Příloha č. 5zi
Vyhodnocení připomínek obcí a veřejnosti

- **Návrh Změny č. 2 Územního rozvojového plánu**
- **Vyhodnocení vlivů návrhu Změny č. 2 Územního rozvojového plánu na udržitelný rozvoj území**
- **návrhy jednotlivých územních opatření k akceleračním oblastem vymezeným v návrhu Změny č. 2 Územního rozvojového plánu**

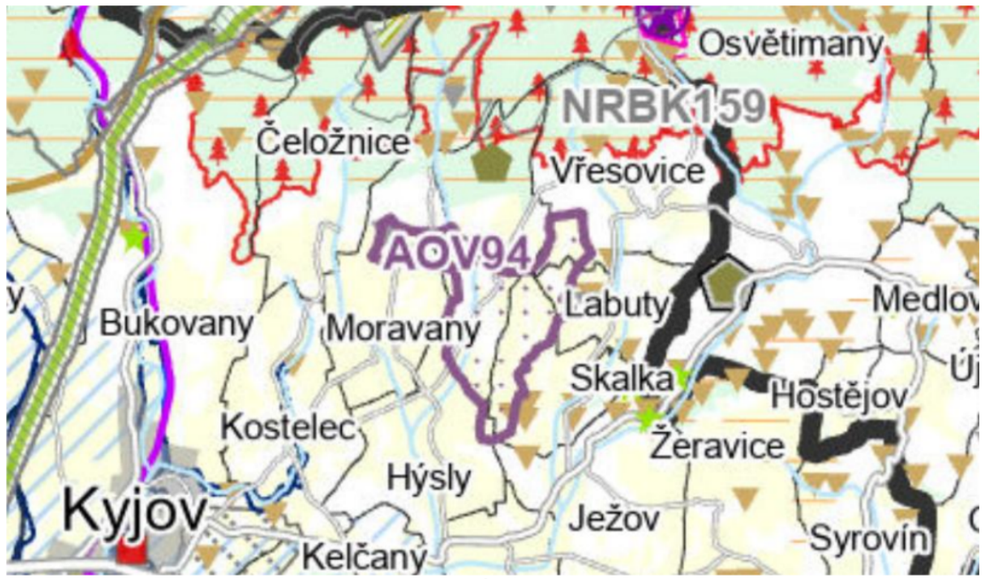
Výřez z koordinačního výkresu, návrh změny č. 2 Územního rozvojového plánu Z výřezu koordinačního výkresu návrhu Změny č. 2 je zřejmé, že prakticky celá AOV94 se nachází na území I. a II. třídy ochrany zemědělského půdního fondu (žlutá plocha), tedy na nejkvalitnější zemědělské půdě. V těsné blízkosti AOV94 se nachází evropsky významná lokalita větší než 50 ha (plocha s červeným šrafováním a piktogramem jehličnanu) – konkrétně se jedná o evropsky významnou lokalitu Chřiby, biotop zvláště chráněných druhů velkých savců (plocha se světle oranžovým šrafováním) a nadregionální biokoridor NRBK159.

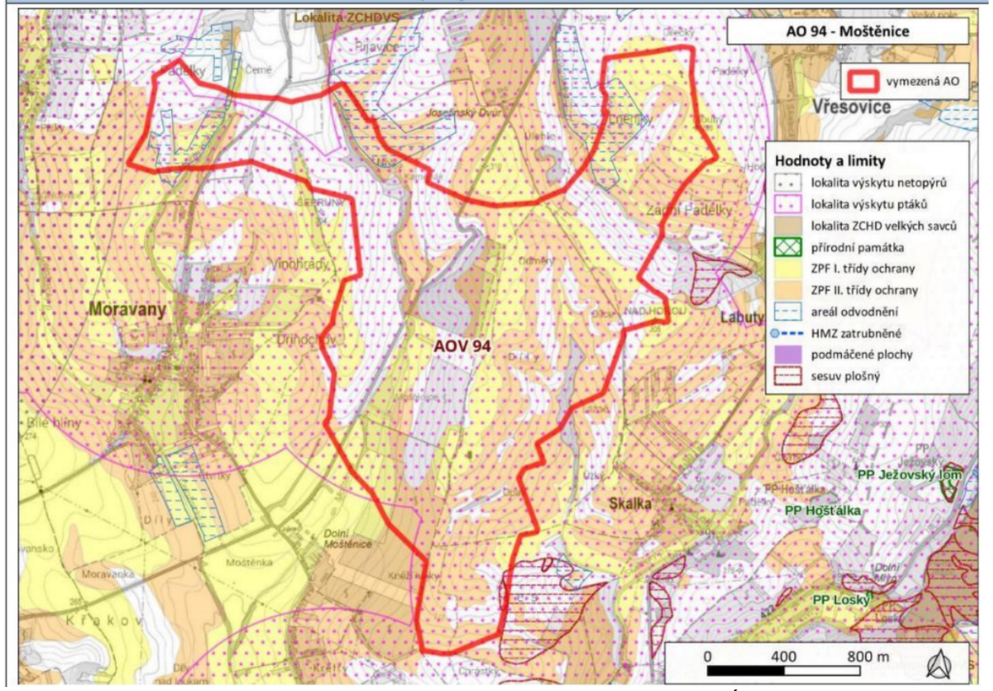
Mapa vymezení oblasti z přílohy č. 1 k Vyhodnocení vlivů návrhu změny č. 2 Územního rozvojového plánu na udržitelný rozvoj území III. NESPLNĚNÉ KRITÉRIUM VÝKONU 50 MW A EFEKTIVITY 10 MW NA KM2 Provoz větrných elektráren v ploše AOV94 Moštěnice by byl v důsledku zemědělského obhospodařování znemožněn po podstatnou část roku – pro 247 dní. Bod 3.2 písm. a) návrhu územního opatření pro akcelerační oblast AOV94 Moštěnice stanoví, že provozovatel větrné elektrárny zajistí vypnutí větrné elektrárny ve dnech orby a sklizně a po pět následujících kalendářních dnů po těchto událostech na pozemcích do vzdálenosti 1000 m od stožáru větrné elektrárny. V akcelerační oblasti AOV94 Moštěnice hospodaří dle záznamů z veřejného registru půdy – LPIS mimo jiné tyto zemědělské subjekty: PODCHŘIBÍ JEŽOV, a.s., IČO 60700378, Skalka 47,

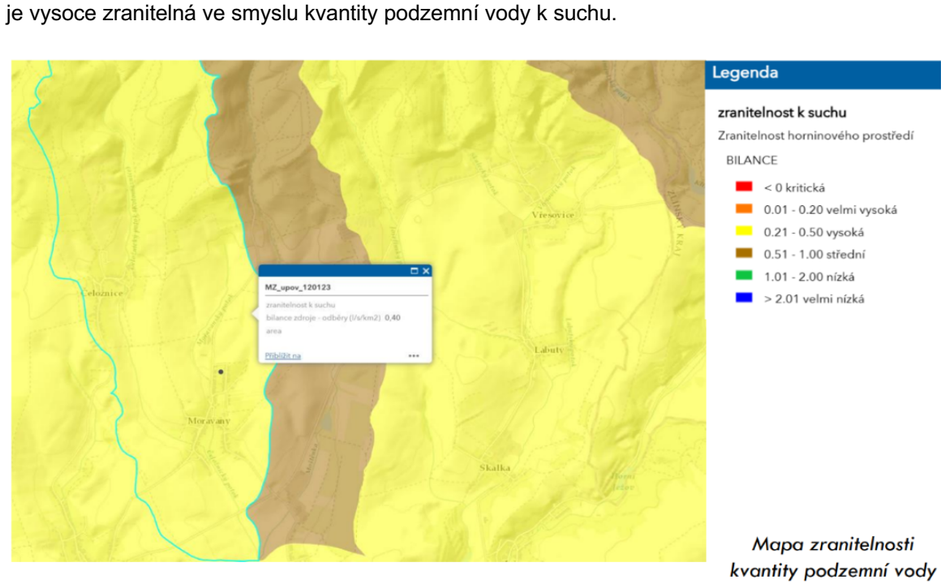
*Mapa zranitelnosti kvantity podzemní vody k suchu*[1] Rovněž tvrzení, že v ploše AOV 94 se nenachází žádná ochranná pásma, je přinejmenším zavádějící. Přímo v dané ploše se sice ochranné pásmo nenachází, nicméně se nachází v bezprostředně přiléhající obci Moravany. Jedná se dokonce i o ochranné pásmo vodního zdroje I. stupně. Ochranná pásma byla stanovena rozhodnutím příslušného správního orgánu – Městským úřadem Kyjov, odborem životního prostředí, a to rozhodnutím ze dne 4. 4. 2007, č. j. ŽP/05/22/2745. Jedná se o ochranné pásmo pro nakládání s podzemními vodami – jejich odběr ze studní. Netřeba mít vysokých odborných znalostí pro to,

Obr. 3. **Mapa** akcelerační **oblasti AOV30** Kunovice Obr. 4. **Akcel**erační oblast **AOV30 Kunovice**

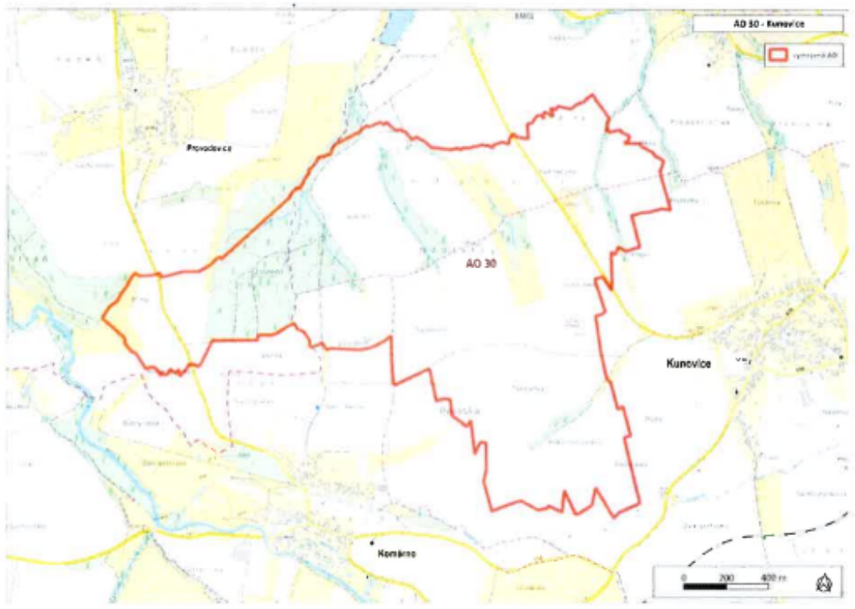
Poř. č.	Připomínkové místo	Číslo jednací	Článek	AO	Připomínka	Vyhodnocení
					AOV30 Kunovice V akcelerační oblasti Kunovice (Kunovice, Komárno, Provodovice, Babice) se plánuje rozmístit 7 větrných elektráren na rozloze 2,6 km², přičemž jedna větrná elektrárna připadá na rozlohu 0,37 km² (37 Ha) a vzdálenost větrných elektráren se odhaduje 750 m.

Obr. 5. Mapa akcelerační oblasti AOV31 Kelč

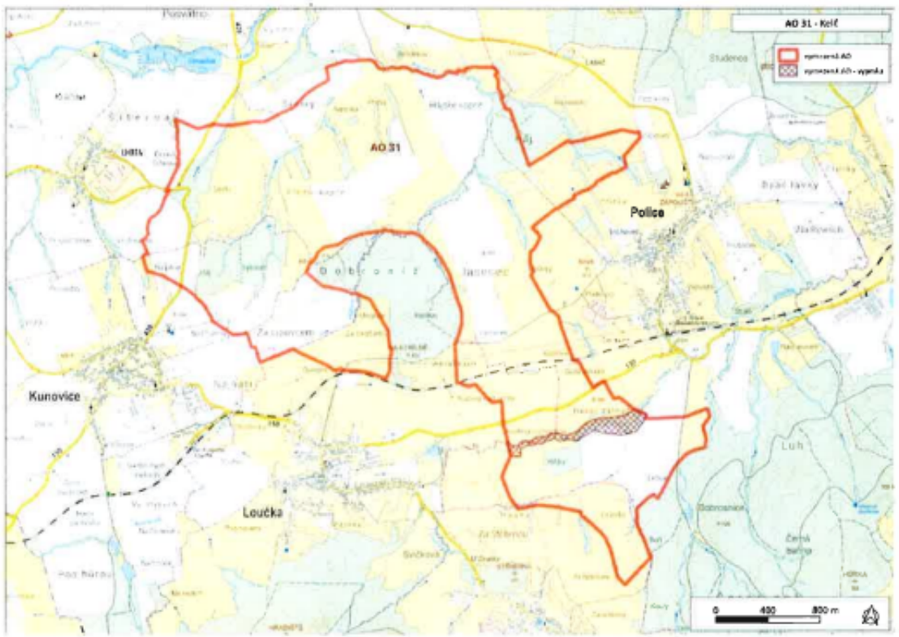
V akcelerační oblasti Kelč (Kelč, Police, Kunovice, Loučka, Lhota) se plánuje rozmístit 19 větrných elektráren na rozloze 6,6 km², přičemž jedna větrná elektrárna připadá na rozlohu 0,35 km² (35 Ha) a vzdálenost větrných elektráren se odhaduje 500-750 m.

AOV83 je konkrétně ve vztahu k území Chorušic vymezena takto (fialová linka):

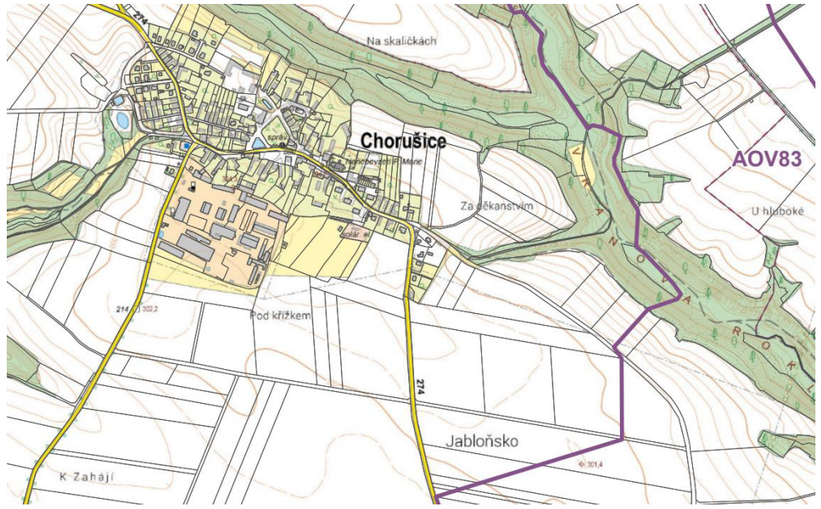
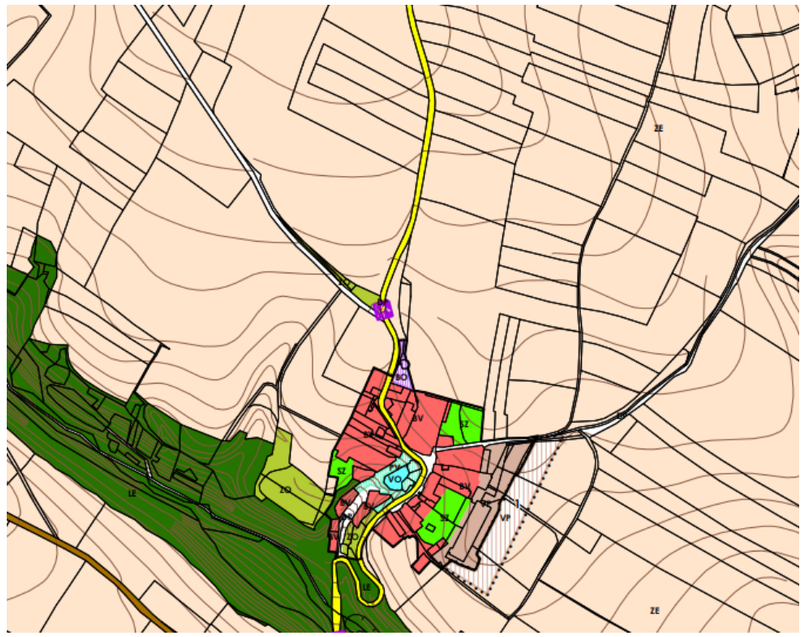
Z toho je zřejmé, že je AOV83 a AOV84 značně blízko zastavěnému území, resp. novým zastavitelným plochám a je evidentní, že k obtěžování hlukem dojde. Navíc z uvedeného plyne, že obec už nemůže uvažovat o rozvoji směrem k hranici AOV83 a AOV84, což představuje výše zmíněný vážný zásah do práva na samosprávu. Vyhodnocení vlivů územního opatření vůbec neřeší infrazvuk, ačkoliv o jeho negativních dopadech hovoří odborníci. Např. v rešerši Ing. Markéta Miháliková, Ph.D z Katedry pedologie a ochrany půd, Fakulty agrobiologie, potravinových a přírodních zdrojů České zemědělská univerzity v Praze nazvané „Proč se větrné elektrárny nehodí do blízkosti obcí: vědecké důkazy o jejich negativních dopadech“ se uvádí:

AOV84 se nachází v těsné blízkosti EVL Zadní Hrádek – mapy AOPK a EVL Kokořínsko:

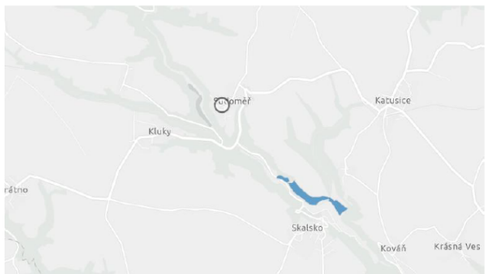
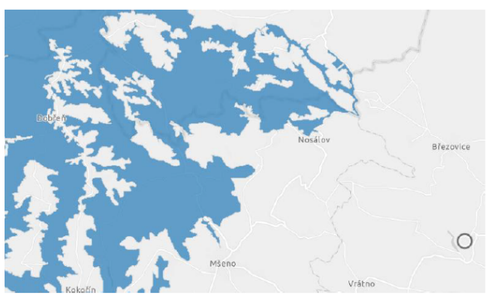
Poř. č.	Připomínkové místo	Číslo jednací	Článek	AO	Připomínka	Vyhodnocení
					Vlivy na EVL Zadní Hrádek snad nebyly ani zhodnoceny. U EVL Kokořínsko se pouze velmi stroze uvádí: *„Nejbližším cenným územím ve vztahu k dotčené AO je CHKO Kokořínsko–Máchův kraj, cca 0,5 km od AO, zahrnuje PR Kokořínský důl a EVL Kokořínsko, cca 0,9 km od AO. Předmětem ochrany PR je komplex stanovišť, geomorfologické jevy a druhy vázané na stanoviště (rostliny, měkkýši, ryby). Území s výskytem vodních a mokřadních ptáků v CHKO* V „naturovém“ hodnocení změny č. 2 pak stojí: Nejbližší evropsky významnou lokalitou je EVL Kokořínsko, která se nachází vzdušnou čarou cca 800 m od AO. Předmětem ochrany EVL jsou druhy a přírodní stanoviště, u kterých lze vliv s ohledem na úzkou vazbu na území EVL na vymezovanou AO vyloučit. Z toho vyplývá, že vliv VTE na vodní poměry v obou EVL, na ekosystémy a na lokální klima a možné negativní změny v EVL v důsledku této změny nebyly vůbec hodnoceny. AOV84 se dále nachází v těsné blízkosti regionálního biokoridoru vymezeného v ZÚR SČK: Vyhodnocení vlivů vůbec neřeší, zda případné změny vodních poměrů a lokálního klimatu nemohou zasáhnout i ekosystémy v těchto oblastech. **8. Zábory ZPF** Ve vyhodnocení územního opatření z hlediska SEA se uvádí: Přítomnost ZPF převažuje v I. a II. třídě ochrany, nepatrné zábory také v III. až V. třídě ochrany. S ohledem na velmi nízký rozsah záborů ve vyšší třídě ochrany dále neřešeno. V případě VTE a doprovodných staveb (rozvoden, úložišť el. energie, komunikací apod.) v AO je zábor pro zajištění bezpečnosti hodnocení považován za trvalý. Uplatnění AO nebude mít vliv na ekologické funkce půdy. Zábor půdy je s ohledem na relativně malou výměru a na rozlohu zemědělské půdy v AO a jejím okolí považován za mírně negativní vliv. Ve Vyhodnocení se uvádí, že jde o velmi nízký rozsah záborů ve vyšší třídě ochrany ZPF. Rozsah záborů je přitom následující:

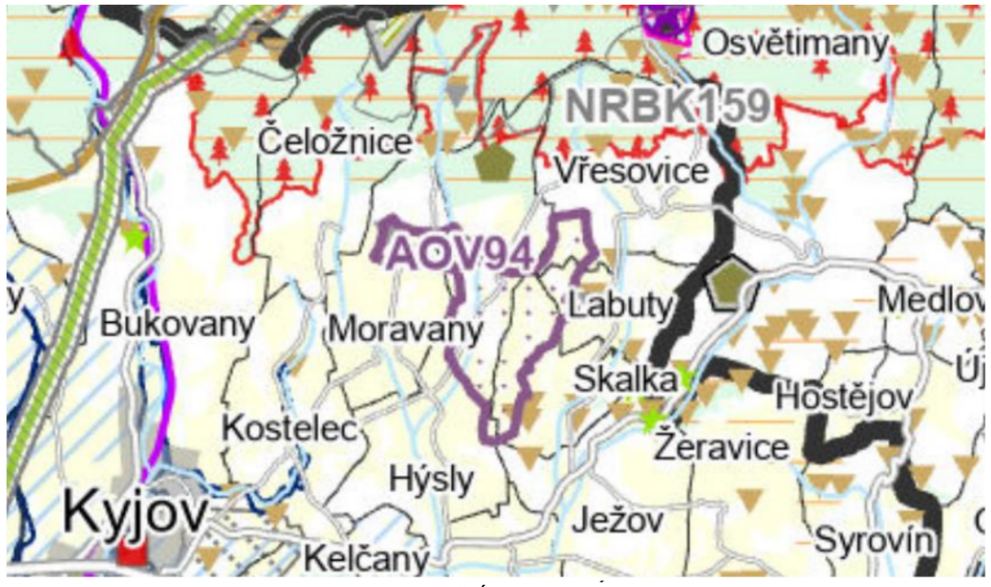
Výřez z koordinačního výkresu, návrh změny č. 2 Územního rozvojového plánu Z výřezu koordinačního výkresu návrhu Změny č. 2 je zřejmé, že prakticky celá AOV94 se nachází na území I. a II. třídy ochrany zemědělského půdního fondu (žlutá plocha), tedy na nejkvalitnější zemědělské půdě. V těsné blízkosti AOV94 se nachází evropsky významná lokalita větší než 50 ha (plocha s červeným šrafováním a piktogramem jehličnanu) – konkrétně se jedná o evropsky významnou lokalitu Chřiby, biotop zvláště chráněných druhů velkých savců (plocha se světle oranžovým šrafováním) a nadregionální biokoridor NRBK159. Na téměř celém území pohoří Chřiby byl vyhlášen také přírodní park Chřiby (vyhláškou ONV Kroměříž, kterou se zřizuje oblast klidu Chřiby, přehlášeno nařízením OÚ Kroměříž č. 2/1996 ze dne 8. 11. 1996 o zřízení přírodního parku Chřiby, dále nařízením Okresního úřadu Uherské Hradiště č. 1/2000 ze dne 10. 4. 2000 a nařízením OÚ Zlín č. 8/2000 ze dne 5. 12. 2000). Oblast je tedy chráněna také v režimu § 12 zákona č. 114/1992 Sb., o ochraně přírody a krajiny, pro svůj krajinný ráz a soustředěné estetické a přírodní hodnoty. Tyto hodnoty z oblasti činí také významný turistický a rekreační cíl. Na území akcelerační oblasti i v blízkém okolí se nachází citlivé druhy ptáků, a to krkavec velký, luňák červený, moták lužní, moták pochop, ptáci biotopově zajímavé krajiny (pěnice vlašská, vlha pestrá ťuhýk obecný) aj. Lze uvažovat též výskyt citlivých druhů netopýrů (netopýr velký, netopýr hvízdavý, netopýr nejmenší aj.).

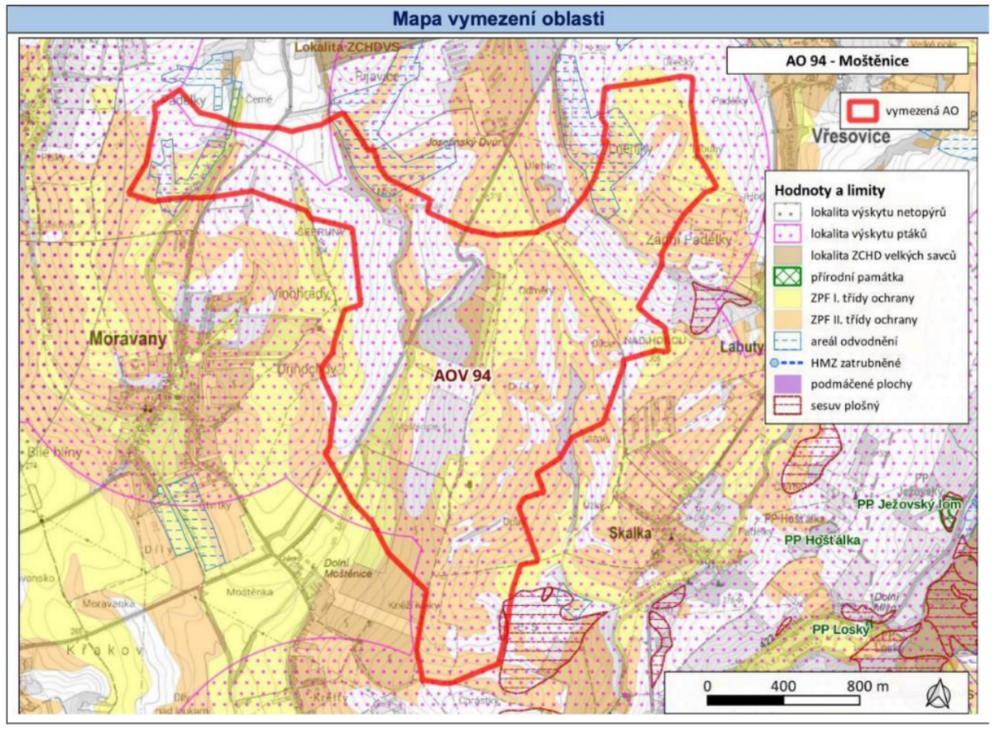
*Mapa vymezení oblasti z přílohy č. 1 k Vyhodnocení vlivů návrhu změny č. 2 Územního rozvojového plánu na udržitelný rozvoj území* III. NESPLNĚNÉ KRITÉRIUM VÝKONU 50 MW A EFEKTIVITY 10 MW NA KM2 Provoz větrných elektráren v ploše AOV94 Moštěnice by byl v důsledku zemědělského obhospodařování znemožněn po podstatnou část roku – pro 247 dní. Bod 3.2 písm. a) návrhu územního opatření pro akcelerační oblast AOV94 Moštěnice stanoví, že provozovatel větrné elektrárny zajistí vypnutí větrné elektrárny ve dnech orby a sklizně a po pět následujících kalendářních dnů po těchto událostech na pozemcích do vzdálenosti 1000 m od stožáru větrné elektrárny. V akcelerační oblasti AOV94 Moštěnice hospodaří dle záznamů z veřejného registru půdy – LPIS mimo jiné tyto zemědělské subjekty: PODCHŘIBÍ JEŽOV, a.s., IČO 60700378, Skalka 47, 696 48 Skalka; VINAŘSTVÍ MIKROSVÍN MIKULOV a.s., IČO 26950600, Nádražní 980/29, 692 01 Mikulov; Miloš Crhounek, Kostelec, IČO 76300706; AGRO Žádovice s.r.o., IČO 29201098, č.p. 286, 696 49 Žádovice; VSV, a.s., IČO 25331850, Vlkošská 379, 696 42 Vracov; Farma Žádovice s.r.o., IČO 04924193, č.p. Žádovice. Tzv. zmírňujícím opatřením dotčená plocha stanovená dle bodu 3.2 písm. a) je mimořádně rozsáhlá a pro danou plochu AOV94 neúměrná. Ochranný perimetr vypínání kolem jedné větrné elektrárny je kruh o poloměru 1000 m, tedy plocha 3,14 km², resp. 314 ha. Při pořizovatelem předpokládaných 10 stožárech činí prostý součet takto dotčených ploch 31 km², resp. 3 141 ha. To je přibližně 8,6násobek celé rozlohy akcelerační oblasti AOV94 (366,13 ha).

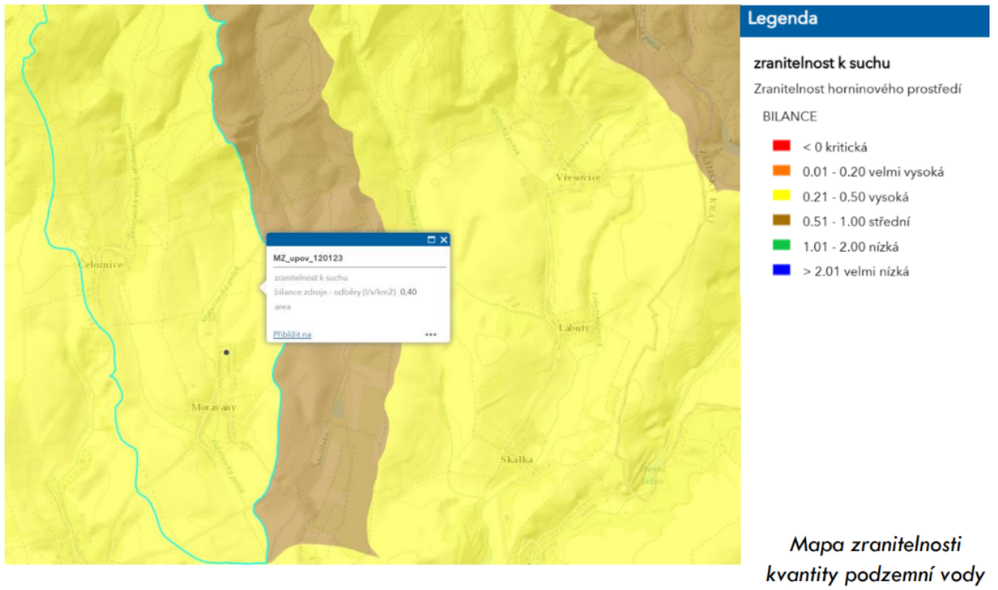
*Mapa zranitelnosti kvantity podzemní vody k suchu*[1] Rovněž tvrzení, že v ploše AOV 94 se nenachází žádná ochranná pásma, je přinejmenším zavádějící. Přímo v dané ploše se sice ochranné pásmo nenachází, nicméně se nachází v bezprostředně přiléhající obci Moravany. Jedná se dokonce i o ochranné pásmo vodního zdroje I. stupně. Ochranná pásma byla stanovena rozhodnutím příslušného správního orgánu – Městským úřadem Kyjov, odborem životního prostředí, a to rozhodnutím ze dne 4. 4. 2007, č. j. ŽP/05/22/2745. Jedná se o ochranné pásmo pro nakládání s podzemními vodami – jejich odběr ze studní. Netřeba mít vysokých odborných znalostí pro to, aby bylo zjevné, že podzemní vody jsou ovlivňovány a propojeny s vodami povrchovými, v daném případě s vodou z potoku a nádrže Moštěnka. Vzhledem k tomu, že vliv umístění 10 staveb VTE do akcelerační oblasti nebyl nikterak vyhodnocen, absentuje současně i vyhodnocení vlivu na vody podzemní, kdy tyto jsou dotovány/zásobovány z vod povrchových. Je zřejmé, že k ovlivnění ochranného pásma vodních zdrojů identifikátor 00089911může dojít, i když se nepřekrývají polygony AOV 94 a tohoto ochranného pásma. Systém a fungování a vzájemné ovlivňování vod povrchových a vod podzemních, je komplexním problematikou, kterou nelze rozdělit na jednotlivé formální části, které se vzájemně neovlivňují. I když

AOV84 je konkrétně ve vztahu k území vymezena takto (fialová linka):

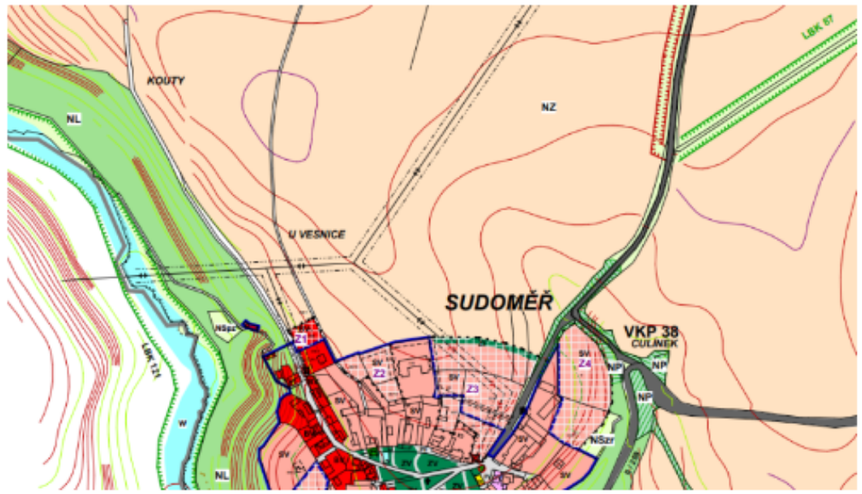
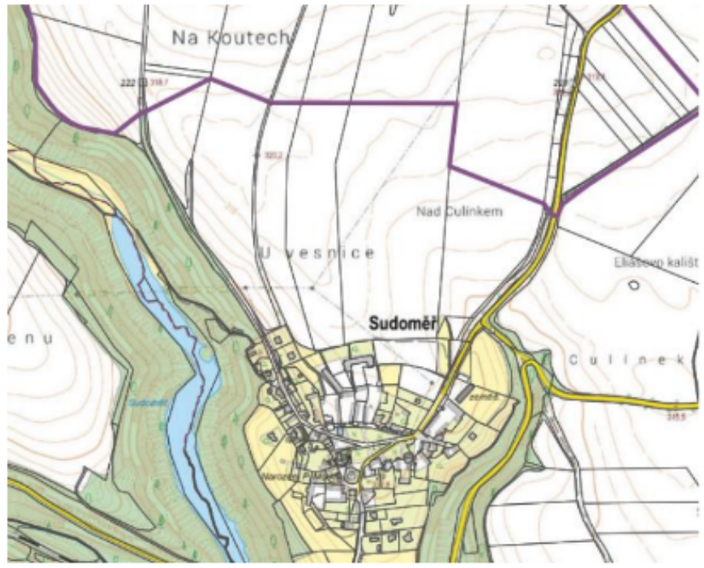
Z toho je zřejmé, že je AOV84 značně blízko zastavěnému území, resp. novým zastavitelným plochám a je evidentní, že k obtěžování hlukem dojde. Navíc z uvedeného plyne, že obec už nemůže uvažovat o rozvoji směrem k hranici AOV84, což představuje výše zmíněný vážný zásah do práva na samosprávu.

AOV82 je konkrétně ve vztahu k území vymezena takto (fialová linka):

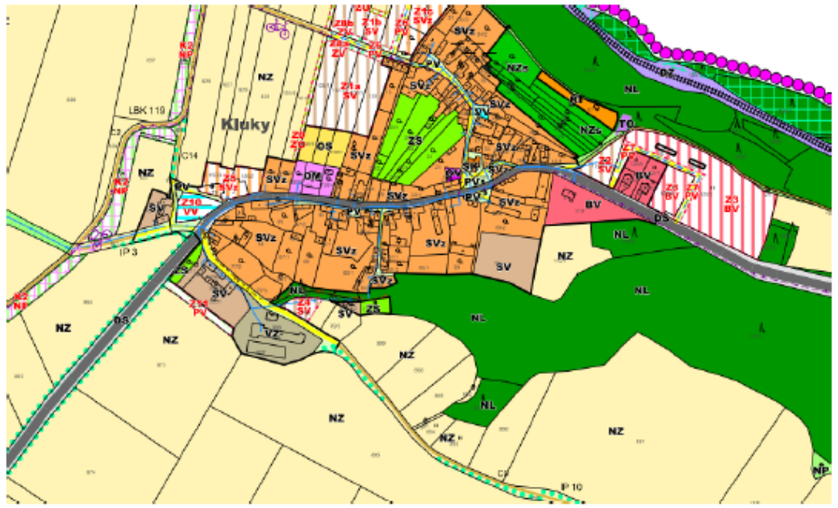
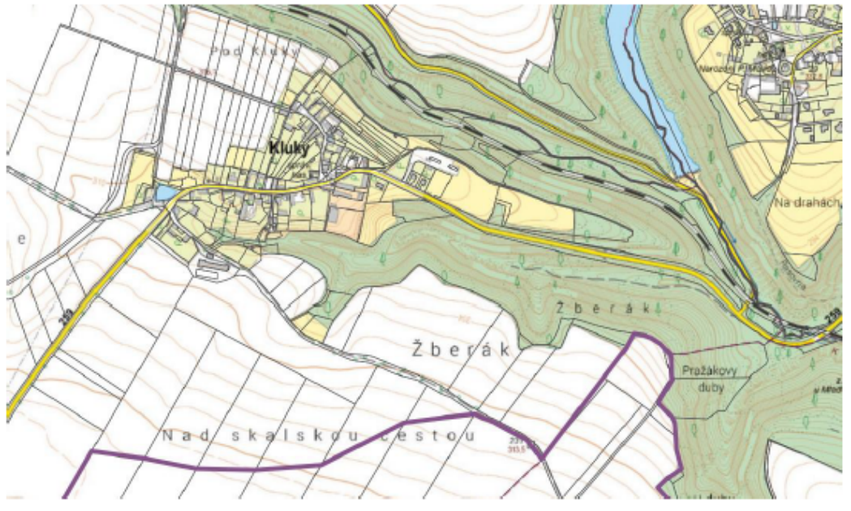
Z toho je zřejmé, že je AOV82 značně blízko zastavěnému území, resp. novým zastavitelným plochám (např. Z4 SV je zřejmě blíž než 500 m k hranici AOV82) a je evidentní, že k obtěžování hlukem dojde. Navíc z uvedeného plyne, že obec už nemůže uvažovat o rozvoji směrem k hranici AOV82, což představuje výše zmíněný vážný zásah do práva na samosprávu. Vyhodnocení vlivů územního opatření vůbec neřeší infrazvuk, ačkoliv o jeho negativních dopadech hovoří odborníci. Např. v rešerši Ing. Markéta Miháliková, Ph.D z Katedry pedologie a ochrany půd, Fakulty
